Stavba: Obnova budovy základnej školy na ul. Pohraničnej
Objekt: A - A - energetické aktivity
Časť: 03 - Rekonštrukcia strechy a zateplenie podkrovia
Miesto: Komárno, č.p. 517
Objednávateľ: Mesto Komárno, Nám. gen. Klapku 1, Komárno
Zhotoviteľ: DARTON s.r.o.

Subdodávateľ na výrobu okien a dverí na uličnej strane budovy Fagus s.r.o. vyhotovil výrobnú dokumentáciu na výrobu okien, dokumentáciu je potrebné ešte doplniť pre KPÚNR s výkresom pôvodného okna, a doladiť niektoré detaily, do konca 42. týždňa. Zástupca objednávateľa požiadal o vydanie súhlasného rozhodnutia elektronicky KPÚ Nitra.

Návrh zmeny profilácie okien bol z dôvodu, že takto budú jednak energeticky úspornejšie, zároveň komfortnejšie z hľadiska odhlučnenia priestorov z dvorovej časti.

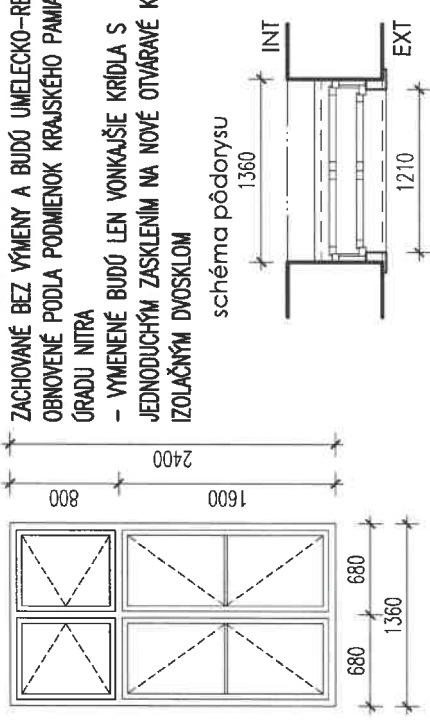
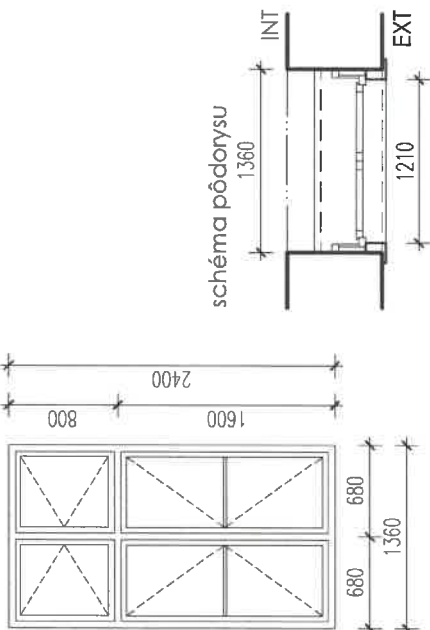
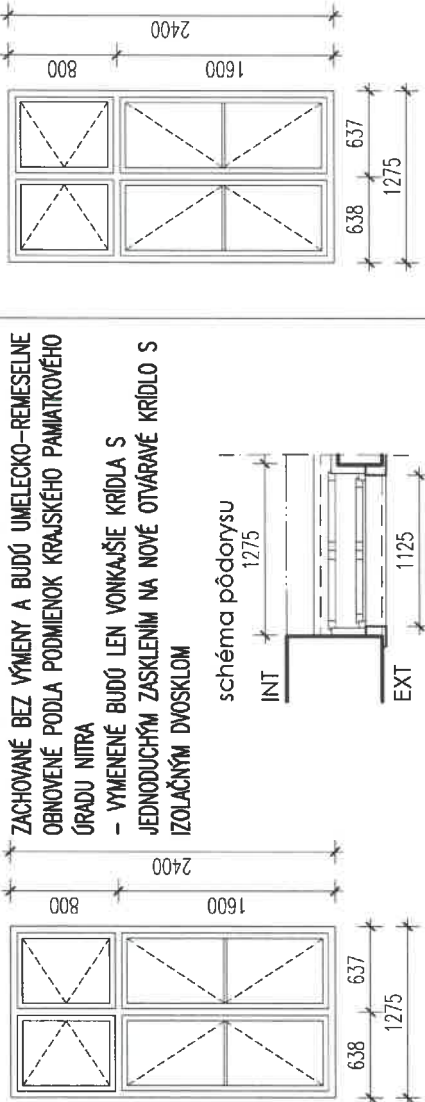
Uvedený kompromis, ktorý je zo všetkých hľadísk lepší vznikol po dlhých konzultáciách s krajským pamiatkovým úradom Nitra.
